原子力発電・核燃料サイクル勉強会

平成 24 年 2 月 2 日 (木)

# 「ステップ1の技術選択肢の組合せ」の 設定に関するコメント

## サイクルオプションの評価の視点関連Q&amp;A-JAEA分-

図 A-1 「常陽」MK-I 炉心の水平断面図

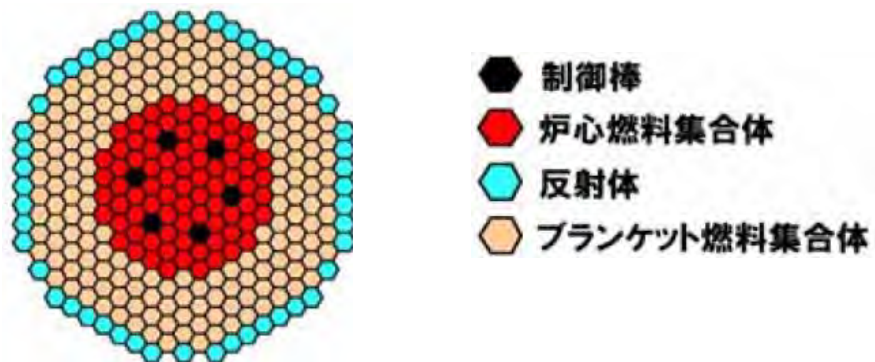
5. FRとFBRは技術的観点から大きく異なるのではないか、その技術情報を提示すべき。(伴委員)

○FR（高速中性子炉）は総称であり、その中で増殖比が1を越えるものをFBRと呼ぶ。炉心の増殖比を調整するためにブランケット部分の追加・削除などを行う以外は同一のプラント仕様でFRにもFBRにもなる。技術的観点で大きく異なるものではない。

○FRを専焼炉として用いる場合には、プルトニウムを主とするアクチノイドの消費率をさらに高めるための工夫を施した炉心概念も種々検討されている。それらでは、高富化度燃料や希釈材ピンまたは希釈材集合体を使用したり、炉心を非均質な構成にしたりなどの方法が提案されている。

- ・ 「常陽」MK-I 炉心のイメージ図を示す。これは増殖炉心であるが、ブランケット燃料集合体の部分を反射体に置き換えることで照射用炉心に変更することが可能である。

図 15-1 フェニックスで観測された中性子検出器の信号

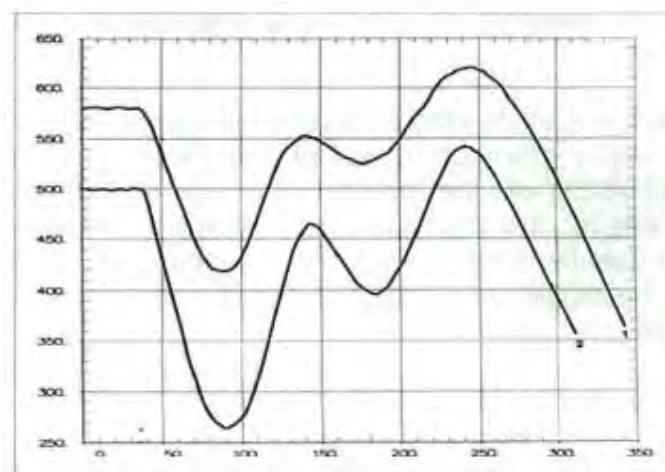
15. フランスのフェニックスで発生した制御できない出力変動の原因調査を  
教えて欲しい。(伴委員)

- フェニックスでは、1989年8月及び9月に計3回、1990年9月に1回の計4回にわたり、炉心の反応度（中性子検出器の信号）が急激に低下（負の反応度投入）し、その後の振動を経て原子炉が自動停止するという反応度異常現象が観測された。
- その後、これらの現象の原因について詳細な検討が行われ、炉心を構成する集合体が径方向外側に変形するという炉心フラワリングがもっとも考えられる原因であると結論された。
- これまでのところ、炉心フラワリングを引き起こすメカニズムは明らかにされていないが、DACと呼ばれる試験用集合体（コバルト層を減速材である水素化カルシウムが囲む）とその周囲のブランケット集合体との間で核的及び熱的な相互作用を生じることが、有力なメカニズムの一つと考えられている。
- フェニックスでは、2009年3月6日の運転停止後、解体を前にして、反応度異常現象の解明に資するため、上述のDAC-ブランケット間の相互作用や炉心フラワリング効果を把握するための試験が行われ、詳細な分析が行われている。
- なお、フェニックスの炉心は非拘束型設計であるのに対して、日本の高速炉炉心は拘束型設計であり、炉心フラワリングは抑制される。

- ① 4回の現象の発生日、運転時の原子炉出力は以下の通り
  - ・ 1回目：1989年8月6日、原子炉出力 580MWt
  - ・ 2回目：1989年8月24日、原子炉出力 580MWt
  - ・ 3回目：1989年9月14日、原子炉出力 580MWt
  - ・ 4回目：1990年9月9日、原子炉出力 500MWt
- ② 異常な変動を示した中性子検出器は、いずれも原子炉容器下部に設置
- ③ 4回の現象のいずれにおいても、信号値低下を示す2回の振動が観測されており、その特徴は以下の通り（図15-1）
  - ・ 約50msecの間、ほぼ直線的に急激な信号値低下を生じた後、負の反応度投入制限を超えたことにより原子炉自動トリップが働く
  - ・ 信号値が初期レベル以下のある値まで増加
  - ・ 再び信号値低下（但し、1回目の低下よりも低下幅は小さい）
  - ・ 再度信号値が増加し、事象発生から約200msec後に初期状態をやや上回る信号値ピークを形成
  - ・ トリップ信号に基づく制御棒挿入に伴い、出力がゼロに向かって低下
- ④ 4回の各事象で見られた信号の低下幅は以下の通り。
  - ・ 1回目：正確な出力変動記録はなし
  - ・ 2回目：正確な出力変動記録はなし
  - ・ 3回目：出力低下 28%
  - ・ 4回目：出力低下 45%
- ⑤ 観測された信号変化を反応度変化で表すと、最大の負の反応度変化は -320pcm (約-0.98\$\*)、その後に形成された初期レベルをやや上回る正の反応度は 37pcm (約0.12\$\*) (\* 1\$=325pcmより算出)
